# PHILIPS SERVICE MAANDBLAD

## DE PLATENWISSELAAR TYPE AG 1003

In aansluiting op de Service-Instructie over de platenwisselaar type AG 1003 die wij in de maand april j.l. gaven en als aanvulling op de Service-Documentatie van dit apparaat vindt u onderstaand een aantal belangrijke service-tips, waarvan u bij eventuele reparaties gemak zult kunnen ondervinden.

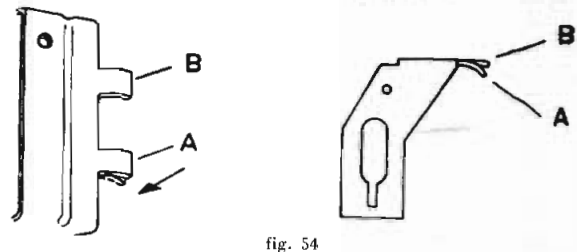
1. Nagaan, of de P.U.-arm bij het zakken op de plaat in een strakke lijn naar beneden gaat.
2. Zo niet, dan een nieuwe commando-wals pos. 128 in het apparaat monteren. Op deze commando-wals pos. 128 is een extra verhoogde baan aangebracht (zie bijgaande figuur 53). De genoemde baan leidt nu de stift 102 op het frictieplaatje pos. 101 (dus ook de hieraan gekoppelde P.U.-arm) tijdens het zakken van de P.U.-arm, totdat de naald geheel op de plaat staat (zie figuur 4 van de Service-Documentatie).
3. Buig de lip A op de kleine hefbeugel 126 ca 0,5 mm naar beneden (zie bijgaande figuur 54). Dit is dus de lip welke zich het dichtst bij de draaitafel bevindt.
4. Drukt nu de hefbeugel 126 met de lip B de beugel 91

omhoog, dan krijgt het gehele mechanisme in geheven toestand een asymmetrische druk. Hierdoor heeft het hefmechanisme de neiging om iets te verdraaien. Dit laatste heeft als gevolg, dat de stift 102 op het frictieplaatje 101, gedurende het heffen steeds

tegen de baan van de commando-wals drukt. Hierdoor wordt de P.U.-arm tijdens het zakken, teneinde horizontale bewegingen te voorkomen, vastgehouden, waardoor de opzetmaten binnen zeer nauwe toleranties komen te liggen.

5. **Attentie:** Buig de pen 102 op het frotieplaatje 101 iets in de richting van de baan op de commando-wals, zodat alleen de punt van de pen 102 de baan op de commando-wals 128 kan raken.

fig. 55

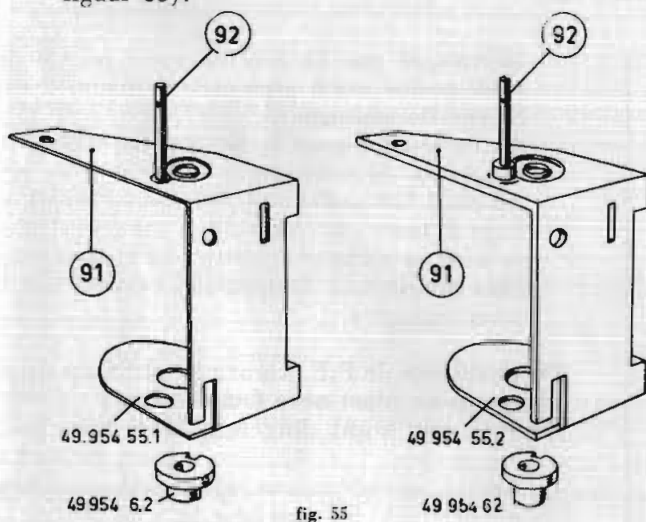
1. Ga na of er verschillen zijn bij het opzetten van de naald op de onderste en de bovenste plaat.
2. Zo ja, monteer dan een nieuwe hefbeugel 91 + stift 92 in het apparaat. Deze beugel is zwaarder uitgevoerd terwijl ook de stift 92 gewijzigd is (zie figuur 55).

3. **Attentie:** Wordt in een apparaat een nieuwe hefbeugel pos. 91 + stift pos. 92 gemonteerd, dan dient ook een nieuwe bus pos. 100 te worden aangebracht (zie figuur 55a in deze mededeling).

4. Bij gebruik van de oude bus pos. 100 bij de nieuwe beugel 91 komt het frotieplaatje 101 in de ruststand van het wisselmechanisme niet vrij.

Codenummer nieuwe beugel 91 + stift 92 = 49 945 97.1  
 Codenummer nieuwe bus pos. 100 = 49 954 62.3  
 Bovengenoemde onderdelen zijn in de apparaten gemerkt Ho 3 reeds ingevoerd.

fig. 56

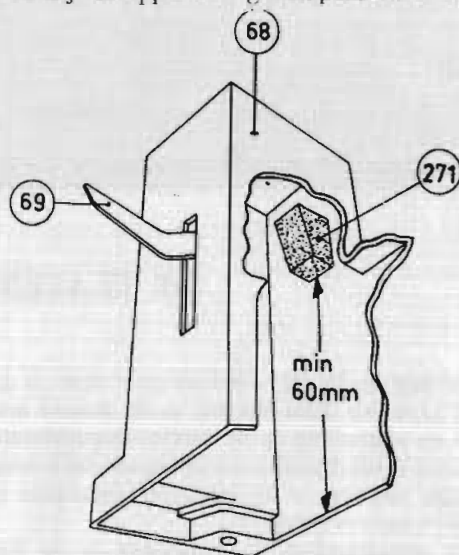
1. Ga na, of de taster 69 achter de beugel 44 geklemd zit.
2. Zo ja, dan de toren pos. 68 verwijderen.

3. Nu een viltje in de toren lijmen zoals is aangegeven in figuur 56 van deze mededeling.
4. Het viltje pos. 271 moet zodanig in de toren 68 gelijmd worden, dat als de tasterpunt 69 gelijk ligt met de voorzijde van de toren, de achterkant van de taster 69 tegen het viltje 271 stuit. Het viltje 271 is reeds bij de apparaten gestempeld Ho 7 toegepast.

fig. 57

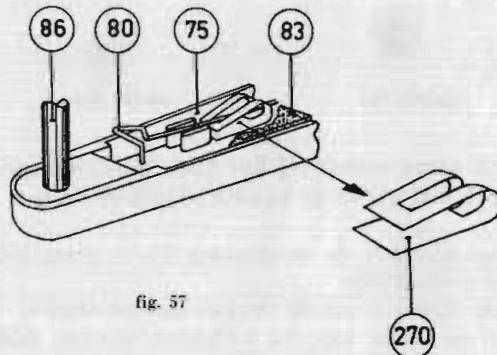
1. Ga na, of de P.U.-arm na het spelen van de laatste plaat de arrethaak 80 omhoog drukt en dus weer naar binnen draait.
2. Is dit het geval, en is de arrethaak 80 niet op de normale wijze in te stellen (zie hoofdstuk K van het Afregelvoorschrift), dan moet een nieuwe platendrukker pos. 75-83 codenummer 49 946 07.1, worden toegepast.

In deze platendrukker is een nieuwe arrethaak pos. 80 en een veer pos. 270 aangebracht, zodat de arrethaak pos. 80 niet meer kan blijven hangen (zie bijgaande figuur 57). Deze nieuwe platendrukker is reeds ingevoerd bij de apparaten met de stempeling Ho 6.

fig. 58

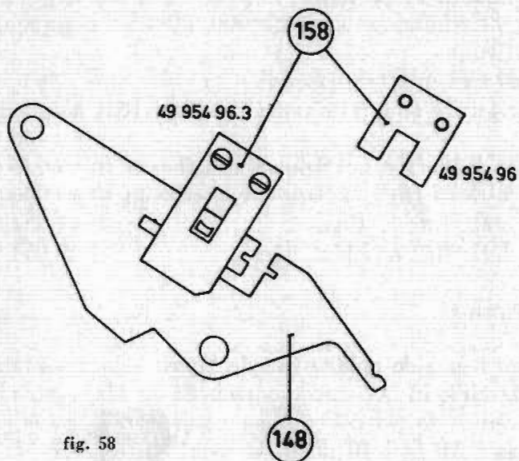
1. Controleer, of tijdens het wisselen de instellip op de wisselhefboom 148 tegen de plaat pos. 158 stuit.
2. Zo ja, dan genoemde lip iets naar beneden buigen (apparaat gezien in normale bedrijfstoestand), of indien nodig een nieuwe verlengde plaat pos. 158 (codenummer 49 954 96.3) in het apparaat monteren. (Zie figuur 58 in deze mededeling.)
3. Vallen de rollen 152 tijdens het transport uit het

apparaat, dan is er teveel ruimte tussen de plaat pos. 158 en de driepoot pos. 147 (zie de Service-Documentatie).

4. Vervang ook in dit geval de plaat pos. 158 door een nieuwe (codenummer 49 954 96.3). De verlengde plaat is reeds in de apparaten gestempeld Ho 6 ingevoerd.

fig. 59

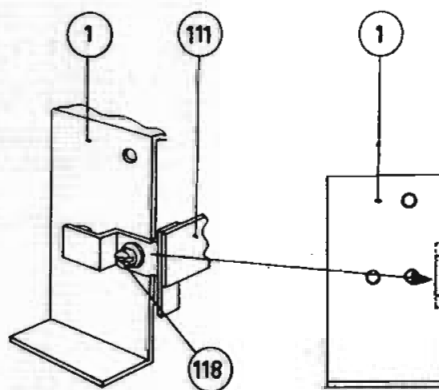
1. Controleer, of de commando-as 124 te vast zit.
2. Met de lip 111 de speling in de as 124 zodanig instellen, dat deze juist voelbaar is (ca. 0,05 mm).
3. Ga na, of de commando-as 124 na het wisselen in de ruststand terug komt (De rol 152 is dan in de uitsparing in de nokkenschijf pos. 133) zie figuur 59

4. Komt de as 124 niet in de ruststand terug, doch blijft zij er net even vóór staan, dan is het profiel van het veertje pos. 134 niet juist.
5. Nieuwe veer pos. 134, codenummer 49 954 83.0, in de nokkenschijf 133 monteren.
6. Ga na, of de nok 129 op de commando-wals 128 de lip 114 van de P.U.-kortsluitachakelaar, in de rusttoestand, niet te ver naar binnen drukt (zie figuur 52 in de Service-Documentatie). Dit ver naar binnen drukken van de lip 114 kost onnodige kracht, waardoor de commando-as minder gemakkelijk in de ruststand komt.

De nieuwe schakelaar, codenummer 49 946 77.1, past niet in de beugel aan de montageplaat pos. 1. De bevestigingsstrip 111 van de P.U.-schakelaar is n.l. iets breder gemaakt. Bij vervanging van de schakelaar, moet de uitsparing in deze beugel uitgevijld worden zoals figuur 59 in deze mededeling aangeeft.

fig. 60

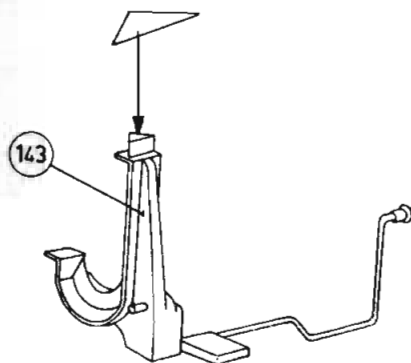
1. Ga na, of de punt van de nylon taster pos. 143 scherp is (zie figuur 60 in deze mededeling).
2. Is dit niet het geval, dan kan het wigvormige profiel onder aan de draaitafel precies tegen de stompe punt van de taster pos. 143 stuiten. Dit heeft bovengenoemde verschijnselen tot gevolg.
3. De punt van de taster 143 met een scherp mes aanscherpen (niet aanvijlen).
4. Indien nodig, het wigvormige profiel onder aan de draaitafel met een vijltje iets scherper maken.
